「海龍三號離岸風力發電計畫  
環境影響差異分析報告  
(第一次變更)」

專案小組初審會議  
第一次書面意見回覆說明對照表

中華民國 109 年 4 月

圖 1.1.1-2 本次變更 11MW 及 15MW 風機佈設示意圖

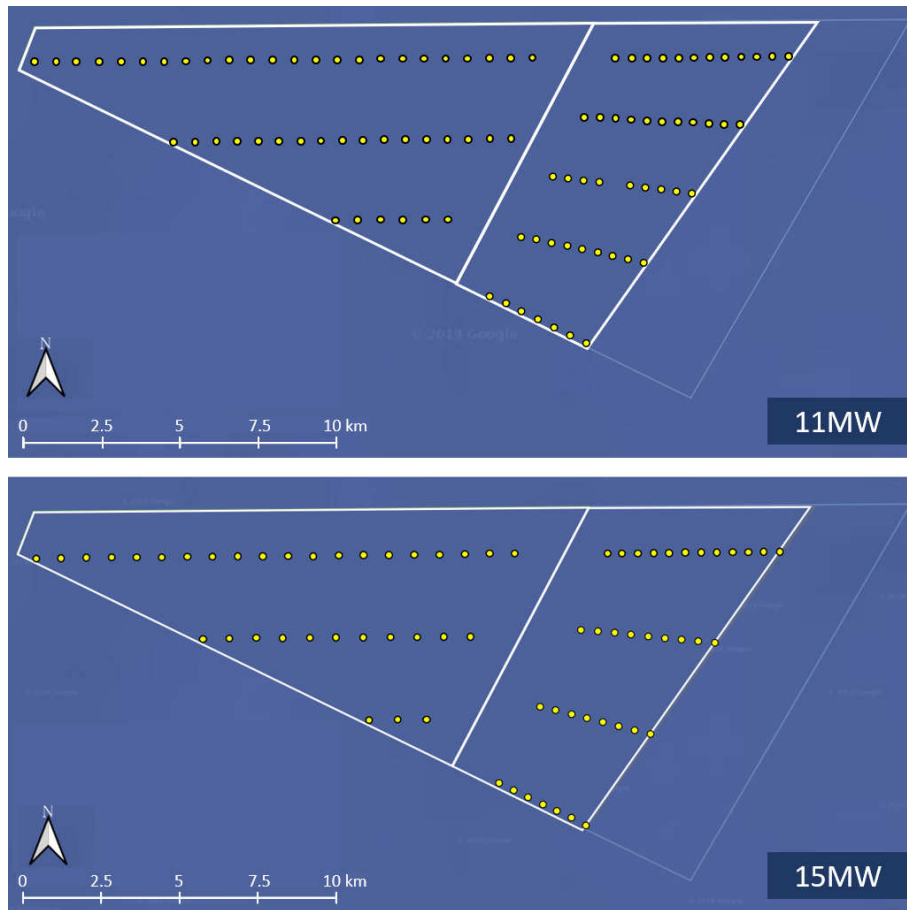
審查意見	答覆說明	修訂處	
		章節	頁次
<b>壹、環評委員意見</b>			
<b>1.1、朱委員信</b>			
一、請明確表明新增之11~15MW風機之安置位置，並於P.4-5畫出比例尺及實際間距，應至少比照原規劃，平行盛行風間距至少為葉片直徑7倍，非平行盛行風間距至少為葉片直徑5倍。	<p>敬謝委員指教。本次變更係因應國際間風機大型化趨勢，擬規劃新增11MW~15MW大型化風機方案，並未涉及6MW~9.5MW原風機方案之單機容量、機組間距等規模條件變更，另考量未來技術提升，原環說書已說明未來風機佈置將可能採用單機容量更大之機組、並有不同風機間距調整之可能性。以下茲就變更理由、減輕環境影響之考量、技術實施必要之考量分別說明如下。</p> <p>(一) 變更理由          因應全球風機已朝向大型化發展(圖1.1.1-1)，評估以6MW~9.5MW原風機方案之佈置條件，尚無法適用至大型化風機方案，故本次變更以規劃新增11MW~15MW大型化風機方案，另行設定該方案之適用規模條件。          海龍二號風場依據「彰化外海岸風電潛力場址海域預定航道」退縮風場，由100.5km<sup>2</sup>減少為59.2km<sup>2</sup>，面積減少40%(圖1.1.1-2)，故擬採更大型化風機，以符合政府核准分配容量。</p> <p>(二) 減輕環境影響之考量          爰本計畫除因應風機大型化趨勢外，仍以可減輕環境影響為考量，若以原風機方案與大型化風機方案進行比對，已預估可減少風機設置數量(詳如表1.1.1-1及表1.1.1-2)，且預期機組陣列量將減少，退縮空間亦將增加；另也可減少水下基礎、施作基樁數量，是採用大型化風機之方案，評估將可降低整體環境影響之衝擊，如減少水下噪音、海床懸浮固體擾動、底棲生態等海域環境之影響，並增加空域環境之鳥類飛行空間。</p> <p>(三) 技術實施必要之考量          若就技術實施必要進行考量，經近年實際調查結果，本場址風況屬集中且穩定之盛行風向，主要風向為30度，其需與非盛行風向方位綜合考量，以制定出合理可行的佈置間距條件，並透過場址內減少機組陣列排數，以使氣流降至最低，減少風機設備影響，確保專案達到減輕環境影響之目標。</p>	4.1 4.2 6.1.4	4-1~4-4 4-8 6-28~6-30

審查意見	答覆說明	修訂處	
		章節	頁次
	<p>本計畫原提送環差報告因應新增11~15MW規劃，新增之風機間距依風力機組型式及風況評估結果進行佈置，並以符合政策環評大於500公尺規定。本次審查因應委員書面意見，考量海域地質條件、水深及沙波移動特性後，風機間距調整為不小於660公尺，以降低氣流強度、及減低對於風機設備之影響，並達到降低環境衝擊之目標，佈置示意如圖1.1.1-2所示。惟未來仍以符合風機供應商就行業標準、設計標準評估配置為準。</p>

圖 1.1.3-1 船舶海上作業施工期間 TSP 最大日平均值增量模擬圖

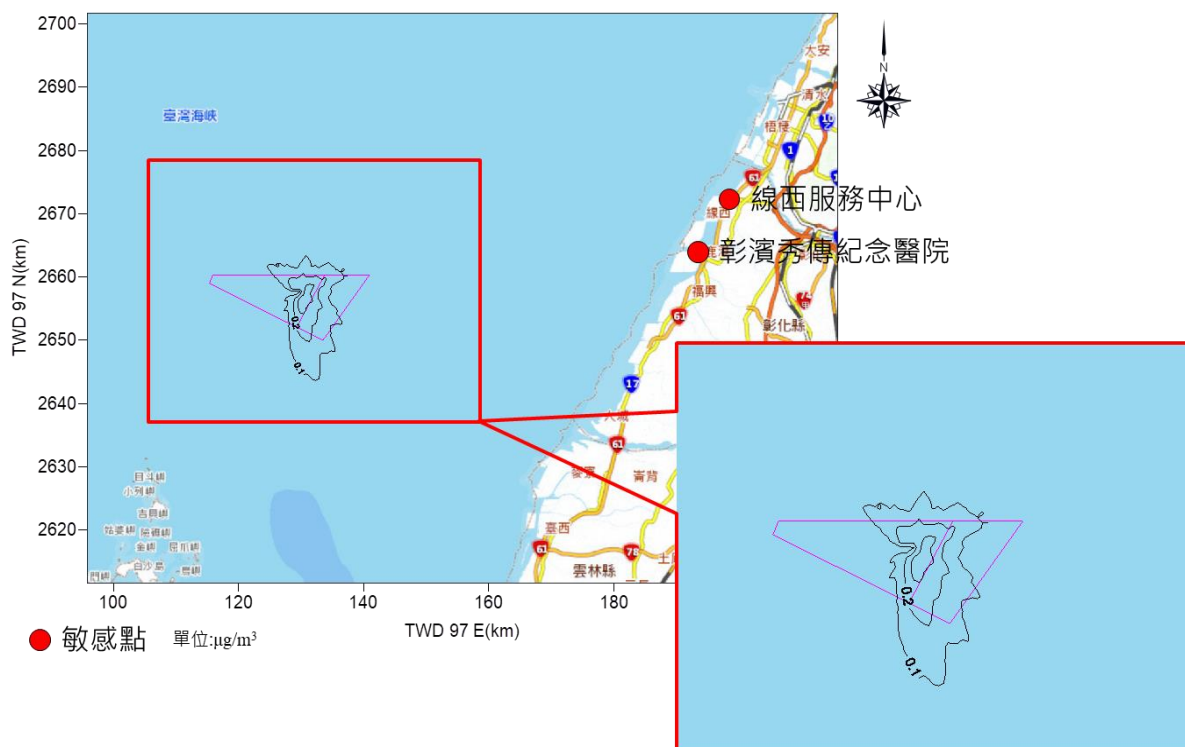
審查意見	答覆說明	修訂處	
		章節	頁次
<p>三、依表6.1.1-1之排放係數，若船用油之比重為0.9，則以表6.1.1-2 TSP為例，若耗油量為8mT/day，則單船排放係數(g/s) 應為</p> $1.78\text{kg/kL} \times 8\text{mT/day} \div 0.9\text{mT/kL} \div 86,400\text{s/day} \times 1,000\text{g/kg} = 0.1831\text{g/s}$ <p>是表6.1.1-2中數據的3倍多，請重新確認表6.1.1-2。若有點錯，請重新計算表6.1.1-5之模擬結果。</p>	<p>遵照辦理。本計畫納入<b>重油比重0.9</b>，並重新確認<b>海上作業船隻之空氣污染物排放強度及排放係數</b>，詳表1.1.3-2。本計畫更新空氣污染物排放係數後，重新評估海域工程對環境空氣品質影響，模擬結果如表1.1.3-3、圖1.1.3-1、圖1.1.3-2。</p> <p>由於本計畫<b>風場離岸最近距離約50~60公里</b>，因此施工階段船隻空污排放源距離岸上敏感受體(彰濱秀傳紀念醫院和線西服務中心)相對遙遠，<b>模擬結果除PM<sub>2.5</sub>背景值已超過空氣品質標準外</b>，各項空氣污染物擴散至敏感受體濃度與背景濃度加成後均符合空氣品質標準，空氣污染物增量極為輕微，此外，本計畫已擬定<b>原環說空氣品質環境保護對策</b>，以降低本計畫開發對於空氣品質環境衝擊。說明如下：</p> <p>(一) 空氣污染物排放係數</p> <p>本計畫採用ISCST3點源模式模擬分析海上作業船隻對空氣品質影響，排放係數則依據TEDS 9.0版之「船舶燃燒—商船重油」係數(如表1.1.3-1)，以各類船隻之耗油量及船隻尺寸，換算各類船隻對各項空氣污染物之排放強度及排放係數，如表1.1.3-2所示。</p> <p>海上工程包含海上變電站工程、海域纜線工程、風機間纜線工程、風機基礎施工、風機上部組件安裝工程、安裝完成後機電測試工程，各項工程所需使用之船隻類別、數量等均不相同，本次變更假設所有工程項目於同一時間，於風場內離岸最近一側同時施做，單日海上作業船隻最大操作數量及最大耗油量詳表1.1.3-3。</p> <p>(二) 空氣品質模擬結果</p> <p>以ISCST3模式保守模擬在同一時間內之最多作業船隻數量情況，其各空氣污染物擴散模擬結果如表1.1.3-4、圖1.1.3-1、圖1.1.3-2所示，最大著地濃度落於場址周邊區域。</p> <p>TSP經遠距離擴散至敏感受體彰濱秀傳紀念醫院最大日平均值增量0.01微克/立方公尺，最大年平均增量為0.00(0.0006)微克/立方公尺；經遠距離擴散至敏感受</p>	6.1.1	6-3~6-9

審 查 意 見	答 覆 說 明	修 訂 處	
		章 節	頁 次
	<p>體線西服務中心最大日平均值增量為0.01微克/立方公尺，最大年平均增量為0.00(0.0006)微克/立方公尺，與背景濃度加成後均符合空氣品質標準。</p> <p>PM<sub>10</sub>經遠距離擴散至敏感受體彰濱秀傳紀念醫院最大日平均值增量0.01微克/立方公尺，最大年平均增量為0.00(0.0006)微克/立方公尺；經遠距離擴散至敏感受體線西服務中心最大日平均值增量為0.01微克/立方公尺，最大年平均增量為0.00(0.0006)微克/立方公尺，與背景濃度加成後均符合空氣品質標準。</p> <p>PM<sub>2.5</sub>經遠距離擴散至敏感受體彰濱秀傳紀念醫院最大日平均值增量為0.01微克/立方公尺，最大年平均增量為0.00(0.0005)微克/立方公尺；經遠距離擴散至敏感受體線西服務中心最大日平均值增量為0.01微克/立方公尺，最大年平均增量為為0.00(0.0005)微克/立方公尺。本案線西服務中心PM<sub>2.5</sub>背景值為58微克/立方公尺，已超過空氣品質標準，評估之敏感受體與背景濃度加成後高於空氣品質標準。</p> <p>SO<sub>2</sub>經遠距離擴散至敏感受體彰濱秀傳紀念醫院最大小時平均值增量為1.03ppb，日平均最大值增量為0.06ppb，年平均增量為0.01ppb；經遠距離擴散至敏感受體線西服務中心最大小時平均值增量為1.30ppb，日平均最大值增量為0.07ppb，年平均增量為0.01ppb，與背景濃度加成後均符合空氣品質標準。</p> <p>NO<sub>2</sub>經遠距離擴散至敏感受體彰濱秀傳紀念醫院最大小時平均值增量為0.08ppb，年平均最大增量為0.00(0.0005)ppb；經遠距離擴散至敏感受體線西服務中心最大小時平均值增量為0.10ppb，年平均最大增量為0.00(0.0005)ppb，與背景濃度加成後均符合空氣品質標準。</p> <p>(三) 環境保護對策</p> <p>1. 工作船舶使用當時工作港口可取得之最低含硫量油品。</p>

圖 1.1.4-1 船舶海上作業施工期間 TSP 最大日平均值增量模擬圖

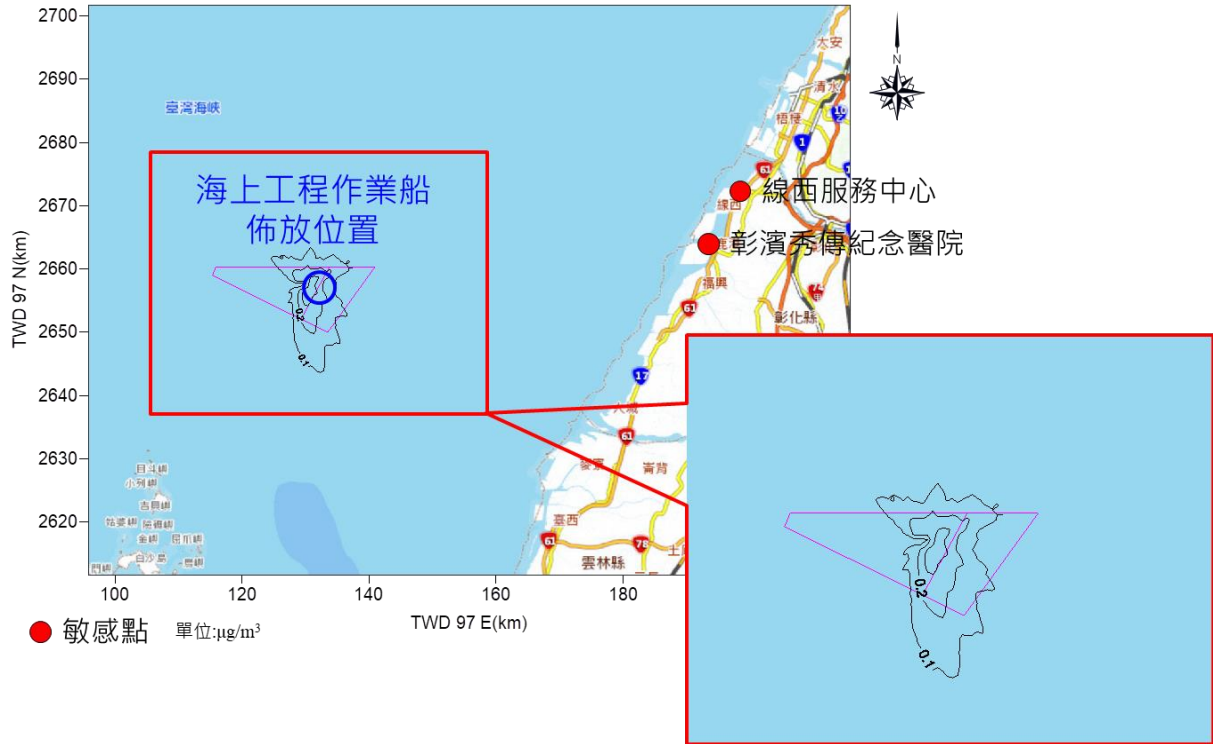
審查意見	答覆說明	修訂處	
		章節	頁次
四、請說明P.6-9，為何TSP最高TSP濃度增量值在風場的東邊角落。	<p>敬謝委員指教。本次變更與原環說相同評估條件，假設海上變電站工程、海域纜線工程、風機間纜線工程、風機基礎施工、風機上部組件安裝工程、安裝完成後機電測試工程等所有海上工程項目於同一時間，於風場內離岸最近一側(東側)同時施做，以單日海上工程作業船隻最大操作數量模擬其對空氣品質影響程度，因此各空氣污染物增量值均落在風場的東邊角落(如表1.1.4-1)。模擬結果如表1.1.4-2、圖1.1.4-1、圖1.1.4-2所示，說明如下：</p> <p>以ISCST3模式保守模擬在同一時間內之最多作業船隻數量情況，其各空氣污染物擴散模擬結果如表1.1.4-2、圖1.1.4-1、圖1.1.4-2所示，最大著地濃度落於場址周邊區域。</p> <p>TSP經遠距離擴散至敏感受體彰濱秀傳紀念醫院最大日平均值增量0.01微克/立方公尺，最大年平均增量為0.00(0.0006)微克/立方公尺；經遠距離擴散至敏感受體線西服務中心最大日平均值增量為0.01微克/立方公尺，最大年平均增量為0.00(0.0006)微克/立方公尺，與背景濃度加成後均符合空氣品質標準。</p> <p>PM<sub>10</sub>經遠距離擴散至敏感受體彰濱秀傳紀念醫院最大日平均值增量0.01微克/立方公尺，最大年平均增量為0.00(0.0006)微克/立方公尺；經遠距離擴散至敏感受體線西服務中心最大日平均值增量為0.01微克/立方公尺，最大年平均增量為0.00(0.0006)微克/立方公尺，與背景濃度加成後均符合空氣品質標準。</p> <p>PM<sub>2.5</sub>經遠距離擴散至敏感受體彰濱秀傳紀念醫院最大日平均值增量為0.01微克/立方公尺，最大年平均增量為0.00(0.0005)微克/立方公尺；經遠距離擴散至敏感受體線西服務中心最大日平均值增量為0.01微克/立方公尺，最大年平均增量為為0.00(0.0005)微克/立方公尺。本案線西服務中心PM<sub>2.5</sub>背景值為58微克/立方公尺，已超過空氣品質標準，評估之敏感受體與背景濃度加成後高於空氣品質標準。</p> <p>SO<sub>2</sub>經遠距離擴散至敏感受體彰濱秀傳紀念醫院最大小時平均值增量為1.03ppb，日平均最大值增量為0.06ppb，年平均增量為0.01ppb；經遠距離擴散至敏感受體線西服務中心最大小時平</p>	6.1.1	6-3~6-9

審 查 意 見	答 覆 說 明	修 訂 處	
		章 節	頁 次
	<p>均值增量為1.30ppb，日平均最大值增量為0.07ppb，年平均增量為0.01ppb，與背景濃度加成後均符合空氣品質標準。</p> <p>NO<sub>2</sub>經遠距離擴散至敏感受體彰濱秀傳紀念醫院最大小時平均值增量為0.08ppb，年平均最大增量為0.00(0.0005)ppb；經遠距離擴散至敏感受體線西服務中心最大小時平均值增量為0.10ppb，年平均最大增量為0.00(0.0005)ppb，與背景濃度加成後均符合空氣品質標準。</p>

圖 1.1.5-1 變更後海龍三號營運期間風力機組全頻噪音影響模擬圖

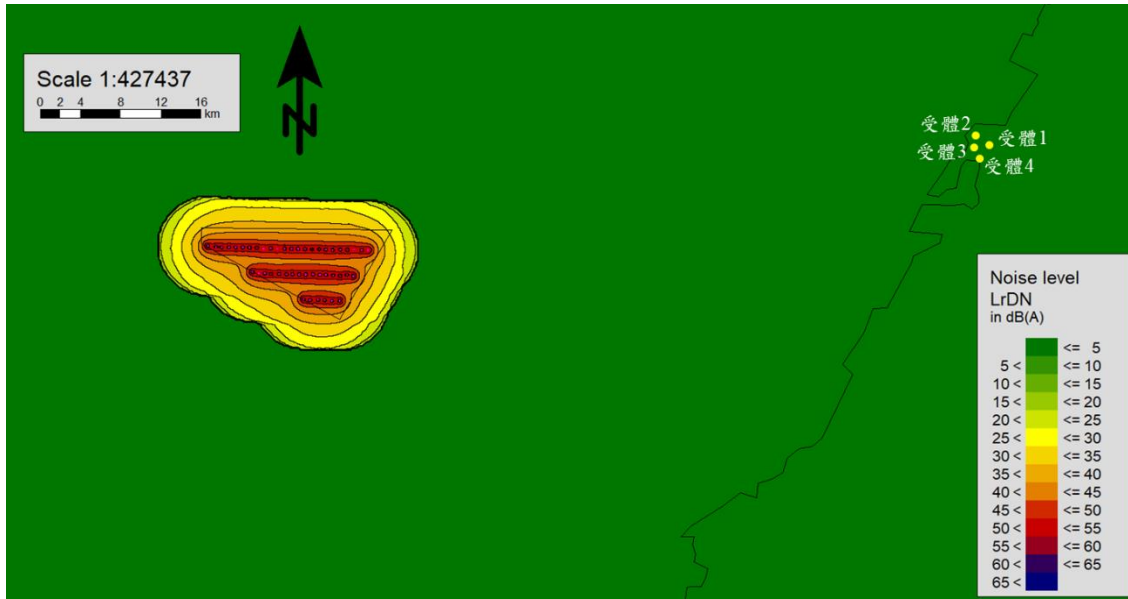
審查意見	答覆說明	修訂處	
		章節	頁次
五、P.6-11，為何噪音增量評估不採用最高可能運轉風速？	<p>敬謝委員指教。風機出廠皆依照國際電工委員會 (International Electrotechnical Commission, IEC)發布有關風機之規範進行，其中風機噪音量測規範(IEC 61400-11)以風速8m/s作為為量測基準，因此風機廠商係根據此規範，執行風速8m/s時之全頻及低頻噪音頻譜值，也是目前本計畫能取得之噪音頻譜資料，並據以執行風機運轉噪音模擬，請委員諒察。評估結果顯示，由於海龍三號離岸最近距離約50~60公里，全頻噪音及低頻噪音經衰減至距離風機最近敏感受體噪音增量均為0.0dB(A)，顯示營運階段所產生全頻噪音及低頻噪音，對附近敏感受體屬於無影響或可忽略影響。</p> <p>(一) 全頻噪音(25 Hz至20 kHz)</p> <p>本次變更模擬結果如表1.1.5-1及圖1.1.5-1所示。經模式模擬得知，全部風機同時運轉產生之全頻噪音經衰減至距離風機最近受體，受體噪音量為0.0dB(A)，顯示本次變更風機營運階段所產生全頻噪音，對附近敏感受體屬於無影響或可忽略影響。</p> <p>(二) 低頻噪音(25 Hz至200 Hz)</p> <p>本次變更模擬結果如表1.1.5-2及圖1.1.5-2所示。經模式模擬得知，全部風機同時運轉產生之低頻噪音經衰減至距離風機最近受體，受體噪音量為0.0dB(A)，各時段噪音增量皆為0.0dB(A)，均小於環保署公告風力發電機組20Hz至200Hz噪音管制區低頻噪音日、晚、夜間標準值，顯示本次變更對附近敏感受體屬於無影響或可忽略影響。</p>	6.1.2	6-13~6-16

圖 1.1.6-1 變更後海龍二、三號營運期間風力機組全頻噪音影響模擬圖

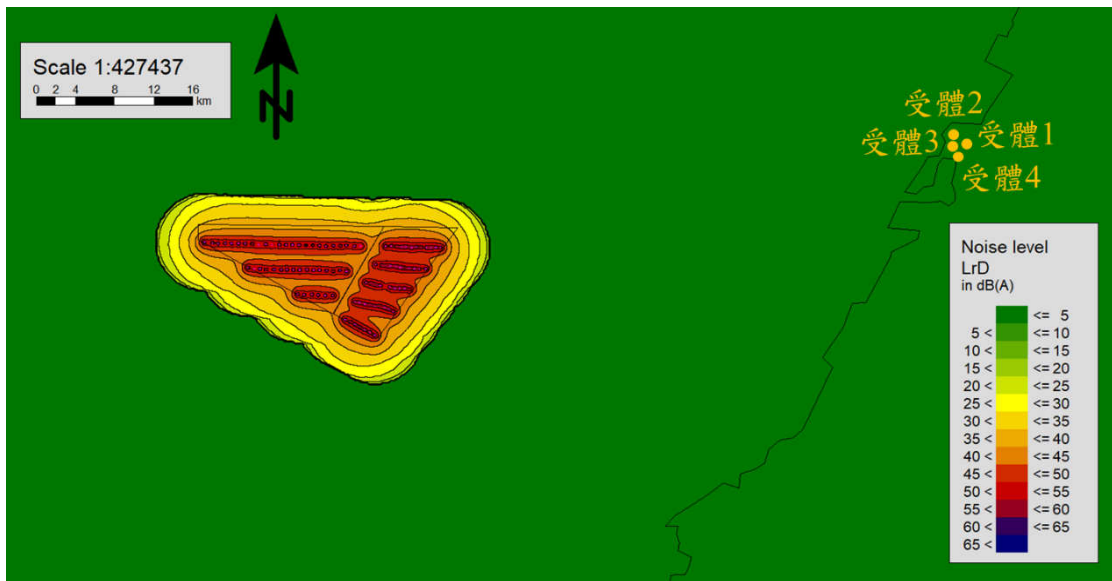
審查意見	答覆說明	修訂處	
		章節	頁次
六、P.6-14&6-15，既然海龍2號與風電計畫將同時開發，噪音增量應將之計算合併模擬。同理，空污模擬也應比照合併計算。	<p>遵照辦理。海龍二號及海龍三號屬同一開發集團，已於原環說承諾兩風場將不會同時進行打樁作業，海龍三號風場將於一座風機打樁完成後再移至下一座風機進行打樁，不會有同時2部以上風機進行打樁作業，水下噪音維持單一打樁噪音進行評估。</p> <p>空氣品質模擬評估方面，本次變更與原環說相同保守評估條件，假設海上變電站工程、海域纜線工程、風機間纜線工程、風機基礎施工、風機上部組件安裝工程、安裝完成後機電測試工程等所有海上工程項目於同一時間，於風場內離岸最近一側同時施做，以單日海上工程作業船隻最大操作數量模擬其對空氣品質影響程度。評估結果說明如下：</p> <p>(一) 海龍二號、三號風場營運期間風機運轉噪音合併評估</p> <p>由於海龍二號、三號風場離岸最近距離約<b>50~60公里</b>，全頻噪音及低頻噪音經衰減至距離風機最近敏感受體噪音增量均為<b>0.0dB(A)</b>，顯示營運階段所產生全頻噪音及低頻噪音，對附近敏感受體屬於無影響或可忽略影響。</p> <p>1. 全頻噪音(25 Hz至20 kHz)</p> <p>本次變更海龍二號、三號兩座風場風機同時運轉之噪音模擬結果如表1.1.6-1及圖1.1.6-1所示，兩座風場全部風機同時運轉產生之全頻噪音經衰減至距離風機最近受體，受體噪音量為0.0dB(A)，顯示本次變更風機營運階段所產生全頻噪音，對附近敏感受體屬於無影響或可忽略影響。</p> <p>2. 低頻噪音(25 Hz至200 Hz)</p> <p>本次變更海龍二號、三號兩座風場風機同時運轉之噪音模擬結果如表1.1.6-2及圖1.1.6-2所示，兩座風場全部風機同時運轉產生之低頻噪音經衰減至距離風機最近受體，受體噪音量為0.0dB(A)，各時段噪音增量皆為0.0dB(A)，均小於環保署公告風力發電機組20Hz至200Hz噪音管制區低頻噪音日、晚、夜間標準值，顯示本次變更對附近敏感受</p>	6.1.2	6-17~6-20

審 查 意 見	答 覆 說 明	修 訂 處	
		章 節	頁 次
	<p>體屬於無影響或可忽略影響。</p> <p>(二) 水下噪音(基礎打樁)</p> <p>海龍二號(19號風場)和海龍三號(18號風場)離岸風力發電計畫係屬於同一個開發集團，已於原環說承諾兩風場將不會同時進行打樁作業，海龍三號風場將於一座風機打樁完成後再移至下一座風機進行打樁，不會有同時2部以上風機進行打樁作業，因此海龍三號和海龍二號兩座風場不會有同時正在打樁的情形。模擬結果顯示，經採行減噪措施後，與原環說評估結果相同，仍能符合原環說承諾「於750公尺監測處，水下噪音聲曝值(SEL)不得超過160dB re 1<math>\mu</math>Pa<sup>2</sup>s」。說明如下：</p> <ol style="list-style-type: none"> <li>1. 未經減噪措施 打樁點距離750公尺處之聲壓值介於164~165dB，如表1.1.6-3、圖1.1.6-3。</li> <li>2. 經減噪措施 經減噪措施(減10 dB)後，打樁點距離750公尺處之聲壓值介於154~155dB，如表1.1.6-4、圖1.1.6-4。</li> </ol> <p>(三) 空氣品質(海域工程)</p> <p>本次變更與原環說相同保守評估條件，假設海上變電站工程、海域纜線工程、風機間纜線工程、風機基礎施工、風機上部組件安裝工程、安裝完成後機電測試工程等所有海上工程項目於同一時間，於風場內離岸最近一側同時施做，以單日海上工程作業船隻最大操作數量模擬其對空氣品質影響程度。</p> <p>由於本計畫風場離岸最近距離約50~60公里，因此施工階段船隻空污排放源距離岸上敏感受體(彰濱秀傳紀念醫院和線西服務中心)相對遙遠，模擬結果除PM<sub>2.5</sub>背景值已超過空氣品質標準外，各項空氣污染物擴散至敏感受體濃度與背景濃度加成後均符合空氣品質標準，空氣污染物增量極為輕微，模擬結果如表1.1.6-5、圖1.1.6-5、圖1.1.6-6，說明如下：</p> <p>TSP經遠距離擴散至敏感受體彰濱秀傳紀念醫院最大日平均值增量0.01微克/立</p>

圖 1.2.1-4 環說階段與鄰近風場，假設 6 座風場各 1 部風機同時施工水下噪音模擬圖

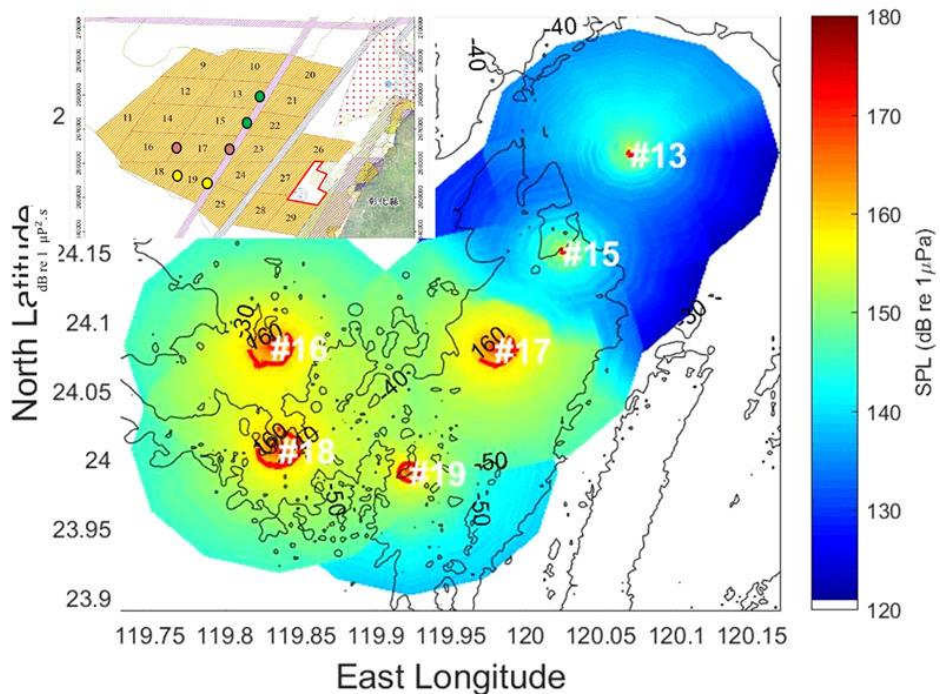
審查意見	答覆說明	修訂處	
		章節	頁次
(二)有關噪音振動、水下噪音和鳥類撞擊之評估均僅以本案之風機做為評估之基礎。然而此區位其實有更多的開發行為，除了海龍三號外，亦應有更多之離岸風電計畫，相關之噪音和鳥類撞擊評估，應納入更大範圍之合成性分析才對。	<p>敬謝委員指教。有關水下噪音、營運期間空傳噪音、和鳥類撞擊等項目合併評估結果說明如下：</p> <p>(一) 風機基礎打樁水下噪音(環說階段本計畫與鄰近風場累積效應影響模擬及評估)</p> <p>本計畫(海龍二號、三號風場)及鄰近大彰化離岸風力發電計畫(共4案)、海鼎離岸式風力發電計畫(共3案)等均已承諾同一集團風場同一時間僅1部風機進行打樁作業，加上海鼎離岸式風力發電計畫均尚未取得遴選或競價分配容量，大彰化離岸風力發電計畫僅西北、西南、東南取得開發許可，因此僅有大彰化西北風場之開發期程與本計畫(海龍二號、三號風場)有重疊情形，詳圖1.2.1-3所示。</p> <p>惟實際上，本計畫雖與大彰化西北風場有重疊情形，但距離至少30公里。而海龍二號、海龍三號風場不會同時進行打樁，故將不會產生打樁水下噪音累積效應。</p> <p><b>然本計畫於環說階段曾以最保守情境，假設6個風場各1部風機同時打樁進行水下噪音合併評估，評估結果顯示，水下噪音值衰減至160dB邊界與打樁點之距離約130~1300m，相互間累積效應影響輕微。</b></p> <p>(二) 營運期間空傳噪音(與鄰近風場累積效應影響模擬及評估)</p> <p>海龍風場北側有海鼎三座風場及大彰化四座風場，本計畫假設9座風場之風機同時運轉來進行合併模擬評估。評估結果顯示，各風場所產生之全頻及低頻噪音傳播至距離至少40公里處之岸上敏感點模擬值已衰減至0.0dB(A) (如表1.2.1-3~4、圖1.2.1-5~6)，顯示未來營運階段時，<b>9座風場風機同時運轉之空傳噪音對陸域敏感受體影響屬無影響或可忽略影響。</b></p> <p>(三) 鳥類撞擊評估(與鄰近風場累積效應影響模擬及評估)</p> <p>海龍二號、三號風場與鄰近大彰化離岸風力發電計畫(共4案)、海鼎離岸式風力發電計畫(共3案)等9個開發案，依據各案環說階段核定最多風機數量及海龍二號、三號風場新增較大單機容量11MW、15MW風</p>	6.1.2	6-21~6-23

審 查 意 見	答 覆 說 明	修 訂 處	
		章 節	頁 次
	<p>機佈置規劃進行保育鳥類合併撞擊評估，變更後模擬評估結果與原環說比對，鳥類撞擊數量低於原環說最大鳥類可能撞擊數量。</p> <p>1.原環說(均採用環說階段核定最多風機數量)</p> <p>於0.98的迴避率下，保育類最大全年的撞擊數量估值分別約為白眉燕鷗147隻、鳳頭燕鷗37隻、玄燕鷗24隻、小燕鷗&lt;0.1隻、和魚鷹6隻。</p> <p>2.本次變更(鄰近風場採用環說階段核定最多風機數量，海龍採大型化風機)</p> <p>(1)海龍二號、三號風場採用11MW風機規劃、鄰近風場採用各案環說階段核定最多風機數量</p> <p>於0.98的迴避率下，保育鳥類全年的撞擊數量估值分別約為白眉燕鷗140隻、鳳頭燕鷗36隻、玄燕鷗21隻、小燕鷗&lt;0.1隻、和魚鷹5隻。</p> <p>(2)海龍二號、三號風場採用15MW風機規劃、鄰近風場採用各案環說階段核定最多風機數量</p> <p>於0.98的迴避率下，保育鳥類全年的撞擊量估值分別約為白眉燕鷗132隻、鳳頭燕鷗36隻、玄燕鷗18隻、小燕鷗&lt;0.1隻、和魚鷹5隻。</p>

圖 1.2.4-1 海龍三號不同風機配置下各類群鳥種之年撞擊隻次

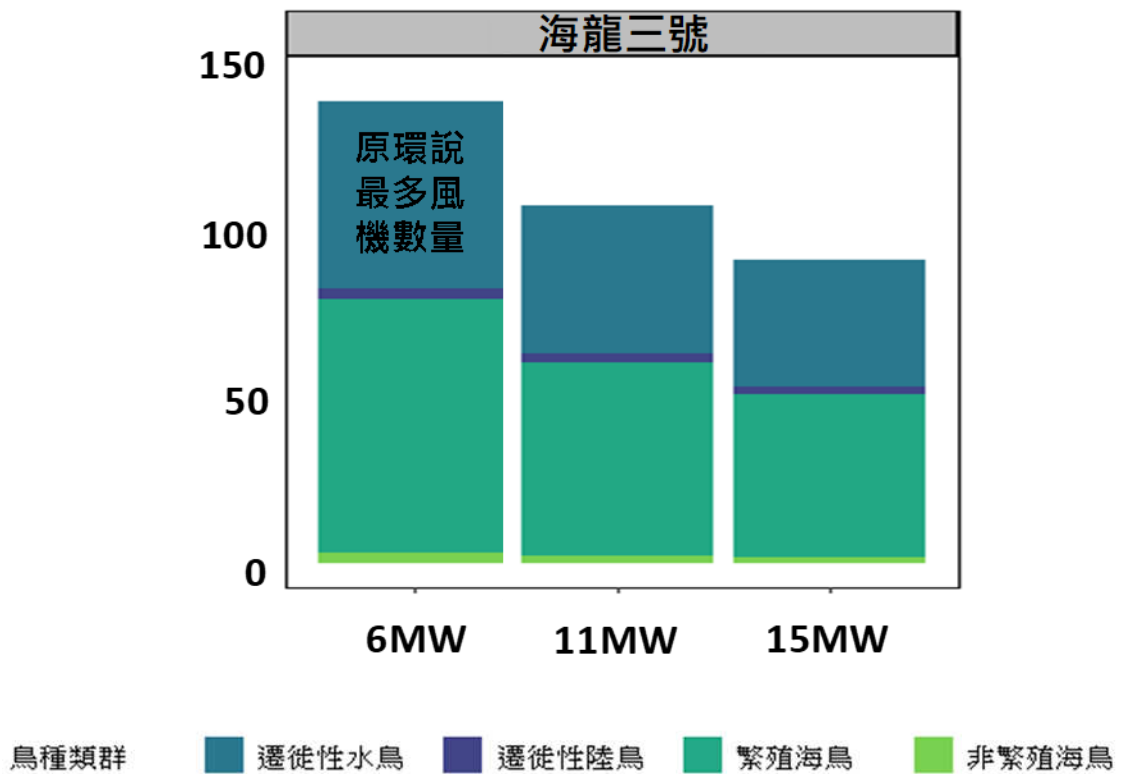
審查意見	答覆說明	修訂處	
		章節	頁次
三、所使用之鳥類撞擊風險評估模式Band model 是否有探討此模式適用於台灣之情形？其參數之應用是否吻合台灣之狀態？可否再找到更多的模式來佐證此模式之效能？	<p>敬謝委員指教。分列說明如下：</p> <p>(一) Band Model適用性</p> <p>Band Model具有相當大的廣用性，是少數可以應用在離岸風場的撞擊評估模式，其他如澳洲常用的Biosys以及美國Fish and Wildlife Service開發的模式等都只適用於陸域風場。</p> <p>(二) Band Model應用參數</p> <p>Band Model各項參數均依據不同風場所採用的風機數量及評估鳥種設定，不會有參數不適合台灣環境的問題。</p>	—	—
四、若接受Band model之預測，3和9月為撞擊事件最多之月份，請問開發單位是否擬採集更多且更可行之改善措施？	<p>敬謝委員指教。本次變更已分別針對11 MW及15 MW風力發電機組配置，於同時運轉時作為模擬評估情境，風機規格如表1.2.4-1，評估結果如圖1.2.4-1所示。評估結果顯示，<b>變更後11MW及15MW風力發電機組配置造成的鳥類撞擊數量低於原環說最大撞擊數量</b>。其中，15MW配置所造成的鳥類撞擊量又較11MW配置少。15MW的風機，單支風機的旋轉半徑較大，葉片較寬，但其所需架設的風機支數較少，因此整體衝擊相對較小。此外，本計畫原環評已擬定鳥類環境保護對策和鳥類監測計畫等改善措施，以降低本計畫開發對於鳥類生態環境衝擊。詳細內容說明如下：</p> <p>(一) 鳥類撞擊評估</p> <p>1. 原環說</p> <p>海龍三號風場於0.98的迴避率下，整體全年的最大撞擊數量估值為136.8隻。海龍三號風場保育類最大全年的撞擊數量估值分別約為魚鷹3隻、玄燕鷗14隻、白眉燕鷗25隻、小燕鷗&lt;0.1隻、鳳頭燕鷗4隻。</p> <p>2. 本次變更</p> <p>海龍三號風場於0.98的迴避率下，整體全年的撞擊數量估值介於90.1~106.1隻。保育類最大撞擊數量估值說明如下：</p> <p>(1) 11MW風機配置，0.98的迴避率下，海龍三號風場保育類全年的撞擊數量估值分別約為魚鷹2隻、玄燕鷗11隻、白眉燕鷗19隻、小燕鷗&lt;0.1隻、鳳頭燕鷗3隻。</p> <p>(2) 15MW風機配置，0.98的迴避率下，海</p>	6.1.4	6-35~6-40

審 查 意 見	答 覆 說 明	修 訂 處	
		章 節	頁 次
	<p>龍三號風場保育類全年的撞擊量估值分別約為魚鷹2隻、玄燕鷗9隻、白眉燕鷗16隻、小燕鷗&lt;0.1隻、鳳頭燕鷗2隻。</p> <p>(二) 鳥類環境保護對策</p> <p>1. 施工前</p> <p>(1) 本計畫將於106年秋季至107年春季鳥類調查作業完成後提出環境影響調查報告送審，同時將配合其他風場案例之調查成果進行整體評估，以研擬最適鳥類保護對策。並依環境影響評估法第18條規定完成審查後，提出鳥類通行廊道之規劃。</p> <p>(2) 規劃階段將進行一次鳥類繫放衛星定位追蹤監測以了解主要的鳥類遷徙路徑，預計在春季臺灣沿海水鳥北返之季，進行彰化海岸的鳥類繫放衛星追蹤，以衛星追蹤器進行候鳥的遷移路線確認。</p> <p>(3) 規劃階段將進行一次澎湖群島燕鷗之繫放衛星定位追蹤監測，以分析其棲地利用。預計選擇夏季以衛星追蹤器進行鳳頭燕鷗的繫放和追蹤。</p> <p>2. 施工期間</p> <p>(1) 降低風機撞擊效應</p> <p>A. 風機架設完成後，將於風場最外圍之風力機組設置航空警示燈，實際設置數量需依屆時所規劃之風力機組配置而定。警示燈光以符合民航局「航空障礙物標誌與障礙燈設置標準」設置，並取得民航局同意函，燈具選擇可切換紅白光且閃爍頻率為20~40fpm的LED燈，以減少吸引鳥類靠近的可能性。</p> <p>B. 本計畫將持續蒐集並參考國外有關不同風機色彩是否可降低鳥類撞擊風險之研究，及利用自動聲光系統促使鳥類與風機保持距離之產品，並與時俱進，參考國際上已知對生態最有效及最友善之設</p>

圖 1.3.1-3 本次變更 11MW 及 15MW 風機佈設示意圖

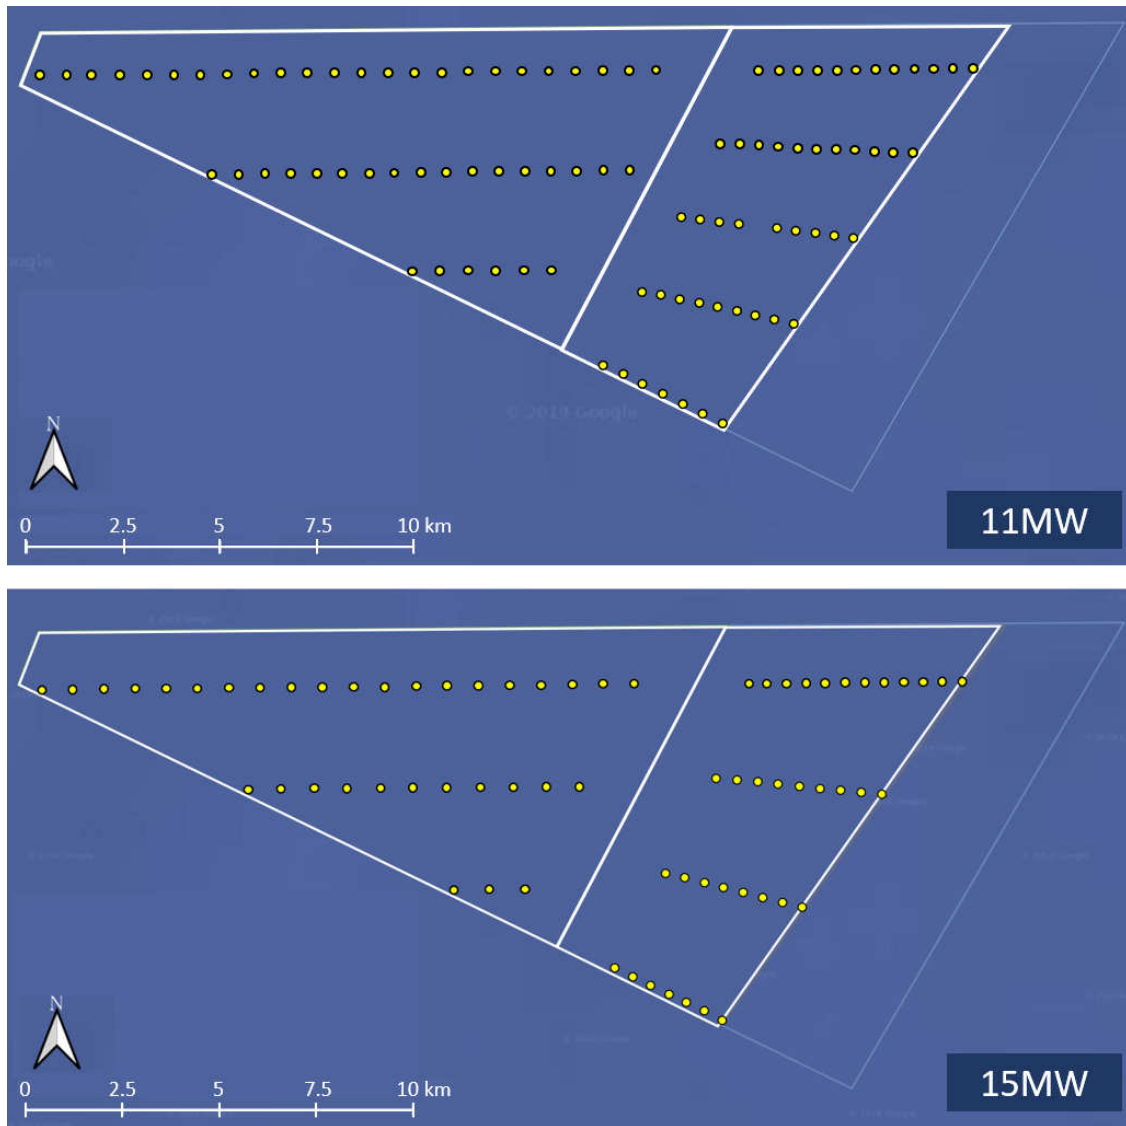
審 查 意 見	答 覆 說 明	修 訂 處	
		章 節	頁 次
<b>1.3、吳委員義林</b>			
一、風機間距應維持原環說內容，亦即平行與非平行盛行風時分別為葉片直徑至少7倍與5倍。	<p>敬謝委員指教。本次變更係因應國際間風機大型化趨勢，擬規劃新增11MW~15MW大型化風機方案，並未涉及6MW~9.5MW原風機方案之單機容量、機組間距等規模條件變更，另考量未來技術提升，原環說書已說明未來風機佈置將可能採用單機容量更大之機組、並有不同風機間距調整之可能性。以下茲就變更理由、減輕環境影響之考量、技術實施必要之考量分別說明如下。</p> <p>(一) 變更理由</p> <p>因應全球風機已朝向大型化發展(圖1.3.1-1)，評估以6MW~9.5MW原風機方案之佈置條件，尚無法適用至大型化風機方案，故本次變更以規劃新增11MW~15MW大型化風機方案，另行設定該方案之適用規模條件。</p> <p>海龍二號風場依據「彰化外海岸風電潛力場址海域預定航道」退縮風場，由100.5km<sup>2</sup>減少為59.2km<sup>2</sup>，面積減少40%(圖1.3.1-2)，故擬採更大型化風機，以符合政府核准分配容量。</p> <p>(二) 減輕環境影響之考量</p> <p>爰本計畫除因應風機大型化趨勢外，仍以可減輕環境影響為考量，若以原風機方案與大型化風機方案進行比對，已預估可減少風機設置數量(詳如表1.3.1-1及表1.3.1-2)，且預期機組陣列量將減少，退縮空間亦將增加；另也可減少水下基礎、施作基樁數量，是採用大型化風機之方案，評估將可降低整體環境影響之衝擊，如減少水下噪音、海床懸浮固體擾動、底棲生態等海域環境之影響，並增加空域環境之鳥類飛行空間。</p> <p>(三) 技術實施必要之考量</p> <p>若就技術實施必要進行考量，經近年實際調查結果，本場址風況屬集中且穩定之盛行風向，主要風向為30度，其需與非盛行風向方位綜合考量，以制定出合理可行的佈置間距條件，並透過場址內減少機組陣</p>	4.1 4.2	4-1~4-4 4-5~4-8

審查意見	答覆說明	修訂處	
		章節	頁次
	<p>列排數，以使氣流降至最低，減少風機設備影響，確保專案達到減輕環境影響之目標。</p> <p>本計畫原提送環差報告因應新增11~15MW規劃，新增之風機間距依風力機組型式及風況評估結果進行佈置，並符合政策環評大於500公尺規定。本次審查因應委員書面意見，考量海域地質條件、水深及沙波移動特性後，風機間距調整為不小於660公尺，以降低氣流強度、及減低對於風機設備之影響，並達到降低環境衝擊之目標，佈置示意如圖1.3.1-3所示。惟未來仍以符合風機供應商就行業標準、設計標準評估配置為準。</p>
